37 - Piazza Vittorio Emanuele II

Questa è la piazza che fa d'ingresso al centro storico della città dalla Porta Grande. Presenta un percorso pedonale protetto rialzato. La zona centrale del salvagente non è accessibile e la pavimentazione in asfalto è degradata.

aggiornato al 25/11/2020

PEBA MESAGNE - AMBITO URBANO CRITICITA' RILEVATE

1165

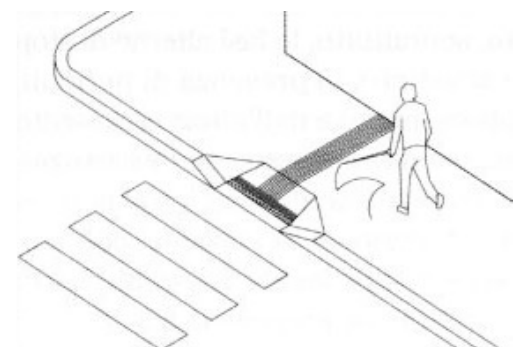
Assenza di **segnalazione tattile** per non vedenti (**intercettazione attraversamento**)

Intercettazione dell'attraversamento pedonale semplice attraverso la collocazione di adeguata segnaletica tattilo plantare sul marciapiede. Se non vi è semaforo, sarà sufficiente sbarrare il marciapiede, all'altezza del centro della zona zebrata, con il Codice di DIREZIONE RETTILINEA che terminerà 40 cm prima del confine fra scivolo e zona carrabile con il Codice di PERICOLO VALICABILE che deve coprire tutta la luce dello scivolo o dell'attraversamento stesso.

Il materiale da utilizzarsi deve essere consono al contesto in cui si trova. Sono da evitarsi materiali in gomma incollati ma bensì piastrelle di ceramica, pietra lavorata in superficie o materiale autobloccante.

1166

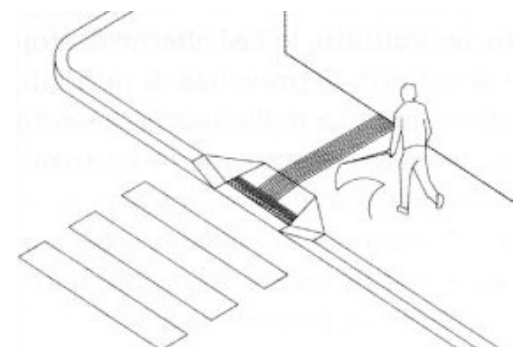
Assenza di **segnalazione tattile** per non vedenti (**intercettazione attraversamento**)

Intercettazione dell'attraversamento pedonale semplice attraverso la collocazione di adeguata segnaletica tattilo plantare sul marciapiede. Se non vi è semaforo, sarà sufficiente sbarrare il marciapiede, all'altezza del centro della zona zebrata, con il Codice di DIREZIONE RETTILINEA che terminerà 40 cm prima del confine fra scivolo e zona carrabile con il Codice di PERICOLO VALICABILE che deve coprire tutta la luce dello scivolo o dell'attraversamento stesso.

Il materiale da utilizzarsi deve essere consono al contesto in cui si trova. Sono da evitarsi materiali in gomma incollati ma bensì piastrelle di ceramica, pietra lavorata in superficie o materiale autobloccante.

1168

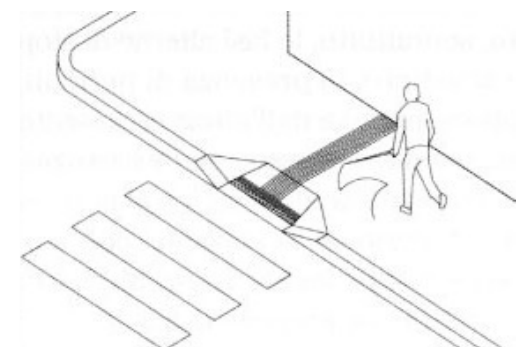
Assenza di **segnalazione tattile** per non vedenti (**intercettazione attraversamento**)

Intercettazione dell'attraversamento pedonale semplice attraverso la collocazione di adeguata segnaletica tattile plantare sul marciapiede. Se non vi è semaforo, sarà sufficiente sbarrare il marciapiede, all'altezza del centro della zona zebrata, con il Codice di DIREZIONE RETTILINEA che terminerà 40 cm prima del confine fra scivolo e zona carrabile con il Codice di PERICOLO VALICABILE che deve coprire tutta la luce dello scivolo o dell'attraversamento stesso.

Il materiale da utilizzarsi deve essere consono al contesto in cui si trova. Sono da evitarsi materiali in gomma incollati ma bensì piastrelle di ceramica, pietra lavorata in superficie o materiale autobloccante.

2388

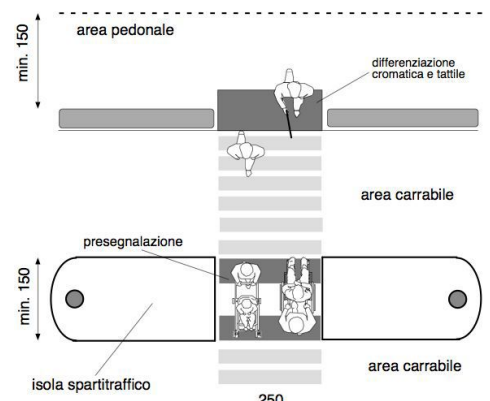
Assenza di attraversamento pedonale a raso

Nuova realizzazione di attraversamento pedonale **a raso**, tramite adeguamento dei raccordi al percorso pedonale esistente e inserimento di segnaletica tattile a pavimento (segnale pericolo valicabile) ad evidenziare la delimitazione tra sede pedonale e carrabile; realizzazione di zebraure di larghezza minima 250 cm.

Occorre fare una buona rasatura della finitura superficiale per evitare di creare altre criticità sulla pavimentazione derivanti da diverse sovrapposizioni di bitume, pessimi raccordi con l'impiantistica sotterranea.

2391

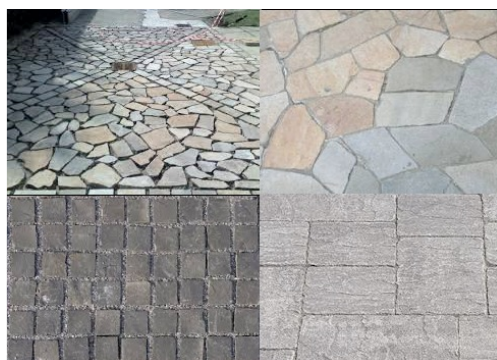
Presenza di sconnessioni, buche isolate, deformazioni della pavimentazione esistente, assenza di porzioni di essa.

Adeguamento della pavimentazione dissestata tramite **demolizione e rifacimento del tappetino d'usura o sostituzione di parte di essa**, con finitura tale da rendere il piano di calpestio perfettamente complanare e raccordato adeguatamente alla pavimentazione esistente.

Occorre fare una buona rasatura della finitura superficiale per evitare di creare altre criticità sulla pavimentazione per le persone con difficoltà motorie.

2394

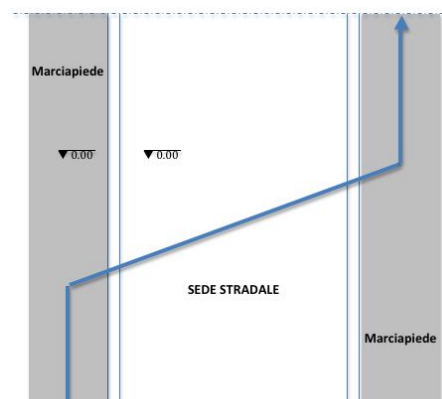
Marciapiede di dimensioni ridotte.

Rialzo della sede stradale sino alla quota del cordolo del marciapiede, al fine di favorire la continuità della direzione pedonale facilitando l'attraversamento dei pedoni sull'altro lato della strada.

La necessità è data dal garantire la continuità della direzione in situazioni in cui il marciapiede rialzato ha larghezze inferiori a cm. 75. La stessa soluzione si adotta anche nel caso di ingresso a vicoli ed, in ogni caso, in area Z.T.L. o pedonale.

2396

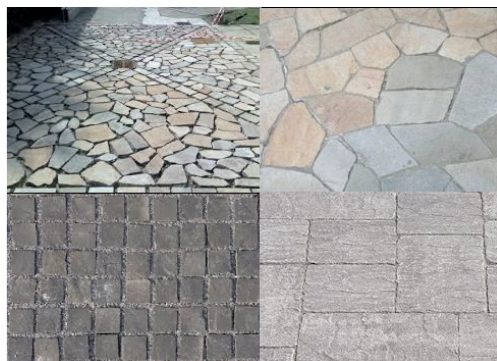
Presenza di sconnessioni, buche isolate, deformazioni della pavimentazione esistente, assenza di porzioni di essa.

Adeguamento della pavimentazione dissestata tramite **demolizione e rifacimento del tappetino d'usura o sostituzione di parte di essa**, con finitura tale da rendere il piano di calpestio perfettamente complanare e raccordato adeguatamente alla pavimentazione esistente.

Occorre fare una buona rasatura della finitura superficiale per evitare di creare altre criticità sulla pavimentazione per le persone con difficoltà motorie.

2397

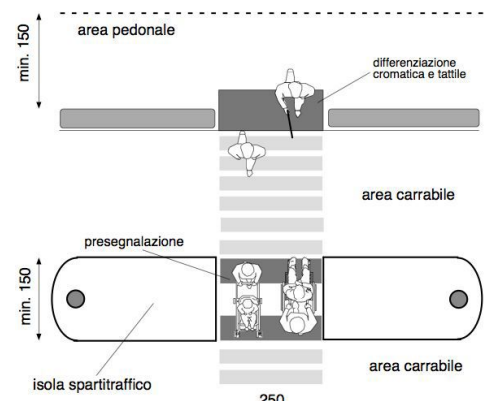
Assenza di attraversamento pedonale a raso

Nuova realizzazione di attraversamento pedonale **a raso**, tramite adeguamento dei raccordi al percorso pedonale esistente e inserimento di segnaletica tattile a pavimento (segnale pericolo valicabile) ad evidenziare la delimitazione tra sede pedonale e carrabile; realizzazione di zebraure di larghezza minima 250 cm.

Occorre fare una buona rasatura della finitura superficiale per evitare di creare altre criticità sulla pavimentazione derivanti da diverse sovrapposizioni di bitume, pessimi raccordi con l'impiantistica sotterranea.

2399

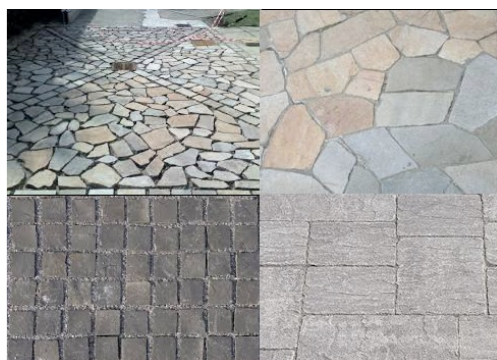
Sconnessioni presenti in tutto il piazzale di fronte alla Chiesa dell'Immacolata.

Presenza di sconnessioni, buche isolate, deformazioni della pavimentazione esistente, assenza di porzioni di essa.

Adeguamento della pavimentazione dissestata tramite **demolizione e rifacimento del tappetino d'usura o sostituzione di parte di essa**, con finitura tale da rendere il piano di calpestio perfettamente complanare e raccordato adeguatamente alla pavimentazione esistente.

Occorre fare una buona rasatura della finitura superficiale per evitare di creare altre criticità sulla pavimentazione per le persone con difficoltà motorie.

2401

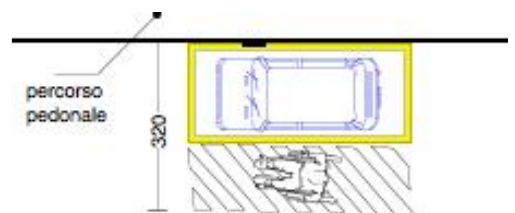
Scarsa o inesistente dotazione di parcheggi riservati ai disabili.
(**Parcheggio in linea**, parallelo al percorso pedonale)

Inserimento di un'area di parcheggio di mt 6x3,20 in aderenza al percorso pedonale.
L'area dovrà essere adeguatamente evidenziata con una segnaletica verticale, posta a cm 220 d'altezza, e da una segnaletica orizzontale che individua una zona di cm 170 di larghezza, relativa all'ingombro dell'autovettura, ed una seconda, di larghezza minima cm 150, necessaria al libero movimento dell'utente in fase di trasferimento. La zona pedonale, se non complanare, dovrà sempre essere raccordata mediante scivolo (max 6%) con il percorso principale.

Parcheggio che sostituisce quello rimosso con l'intervento 2400.

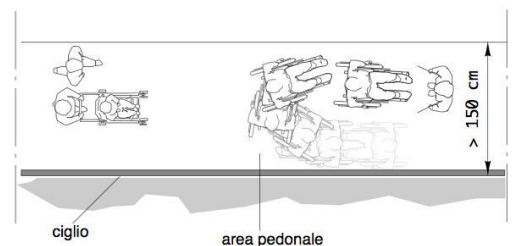
Percorso in rilevato con sconnessioni, buche, mancata finitura, deformazioni

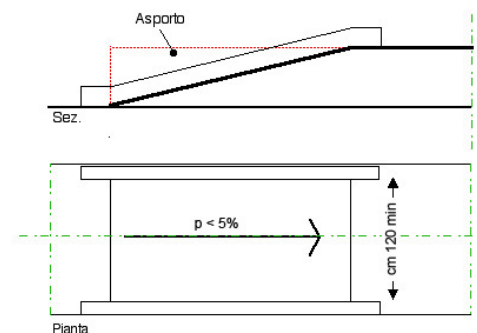
Dislivello causato da gradino di **2/30 cm**

Raccordo del percorso attraverso la creazione, con **asporto** di materiale, di una rampa di lunghezza sufficiente ad ottenere una pendenza non superiore al 5% e di larghezza pari alla larghezza del marciapiede. Qualora la rampa sia proposta sulla direttrice del marciapiede la cui larghezza dello stesso risulti superiore a cm.200, questa sarà comunque di larghezza non inferiore a cm.120. Ogni rampa di nuova realizzazione dovrà sempre avere una superficie trattata, in modo tale da rendere percepibile il manufatto da parte delle persone non vedenti attraverso un segnale tattilo plantare ottenibile mediante incisione del materiale secondo la codificazione determinata dalle associazioni locali delle persone non vedenti. Il medesimo materiale costituente la rampa dovrà essere cromaticamente percepibile dalle persone ipovedenti attraverso idoneo contrasto dei materiali. Quando la differenza di quota fra i due piani (pedonale e carrabile) è maggiore di cm 20, si suggerisce di corredarla con cordolo battiruota o elemento di medesima risposta funzionale, nonché di corrimano, su almeno uno dei lati, visivamente percepibile alle persone ipovedenti.

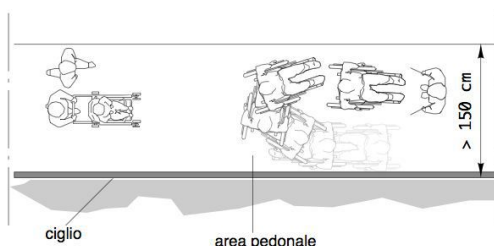
Assenza di percorso **in rilevato**

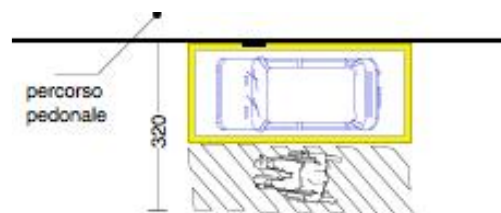
Scarsa o inesistente dotazione di parcheggi riservati ai disabili.
(Parcheggio in linea, parallelo al percorso pedonale)

Inserimento di un'area di parcheggio di mt 6x3,20 in aderenza al percorso pedonale.
L'area dovrà essere adeguatamente evidenziata con una segnaletica verticale, posta a cm 220 d'altezza, e da una segnaletica orizzontale che individua una zona di cm 170 di larghezza, relativa all'ingombro dell'autovettura, ed una seconda, di larghezza minima cm 150, necessaria al libero movimento dell'utente in fase di trasferimento. La zona pedonale, se non complanare, dovrà sempre essere raccordata mediante scivolo (max 6%) con il percorso principale.

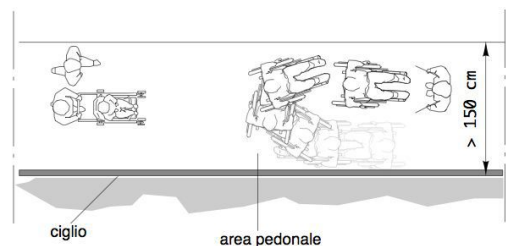
Percorso in rilevato con sconnessioni, buche, mancata finitura, deformazioni

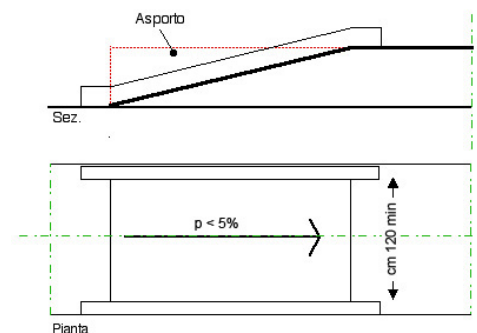
Dislivello causato da gradino di **2/30 cm**

Raccordo del percorso attraverso la creazione, con **asporto** di materiale, di una rampa di lunghezza sufficiente ad ottenere una pendenza non superiore al 5% e di larghezza pari alla larghezza del marciapiede. Qualora la rampa sia proposta sulla direttrice del marciapiede la cui larghezza dello stesso risulti superiore a cm.200, questa sarà comunque di larghezza non inferiore a cm.120. Ogni rampa di nuova realizzazione dovrà sempre avere una superficie trattata, in modo tale da rendere percepibile il manufatto da parte delle persone non vedenti attraverso un segnale tattilo plantare ottenibile mediante incisione del materiale secondo la codificazione determinata dalle associazioni locali delle persone non vedenti. Il medesimo materiale costituente la rampa dovrà essere cromaticamente percepibile dalle persone ipovedenti attraverso idoneo contrasto dei materiali. Quando la differenza di quota fra i due piani (pedonale e carrabile) è maggiore di cm 20, si suggerisce di corredarla con cordolo battiruota o elemento di medesima risposta funzionale, nonché di corrimano, su almeno uno dei lati, visivamente percepibile alle persone ipovedenti.

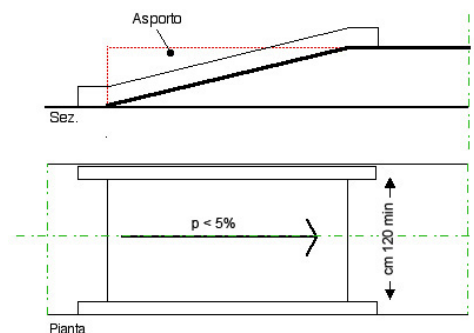
Dislivello causato da gradino di **2/30 cm**

Raccordo del percorso attraverso la creazione, con **asporto** di materiale, di una rampa di lunghezza sufficiente ad ottenere una pendenza non superiore al 5% e di larghezza pari alla larghezza del marciapiede. Qualora la rampa sia proposta sulla direttrice del marciapiede la cui larghezza dello stesso risulti superiore a cm.200, questa sarà comunque di larghezza non inferiore a cm.120. Ogni rampa di nuova realizzazione dovrà sempre avere una superficie trattata, in modo tale da rendere percepibile il manufatto da parte delle persone non vedenti attraverso un segnale tattilo plantare ottenibile mediante incisione del materiale secondo la codificazione determinata dalle associazioni locali delle persone non vedenti. Il medesimo materiale costituente la rampa dovrà essere cromaticamente percepibile dalle persone ipovedenti attraverso idoneo contrasto dei materiali. Quando la differenza di quota fra i due piani (pedonale e carrabile) è maggiore di cm 20, si suggerisce di corredarla con cordolo battiruota o elemento di medesima risposta funzionale, nonché di corrimano, su almeno uno dei lati, visivamente percepibile alle persone ipovedenti.

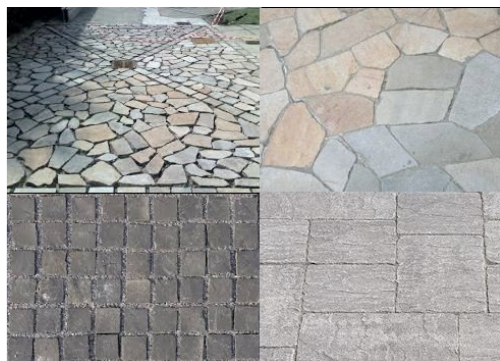
Presenza di sconnessioni, buche isolate, deformazioni della pavimentazione esistente, assenza di porzioni di essa.

Adeguamento della pavimentazione dissestata tramite **demolizione e rifacimento del tappetino d'usura o sostituzione di parte di essa**, con finitura tale da rendere il piano di calpestio perfettamente complanare e raccordato adeguatamente alla pavimentazione esistente.

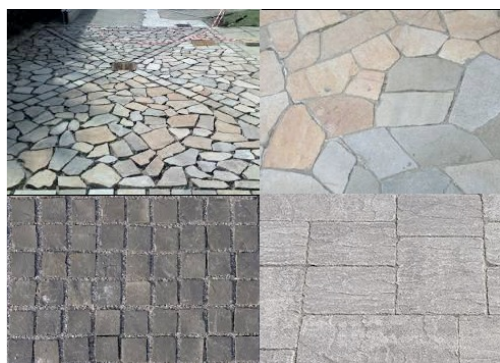
Presenza di sconnessioni, buche isolate, deformazioni della pavimentazione esistente, assenza di porzioni di essa.

Adeguamento della pavimentazione dissestata tramite **demolizione e rifacimento del tappetino d'usura o sostituzione di parte di essa**, con finitura tale da rendere il piano di calpestio perfettamente complanare e raccordato adeguatamente alla pavimentazione esistente.
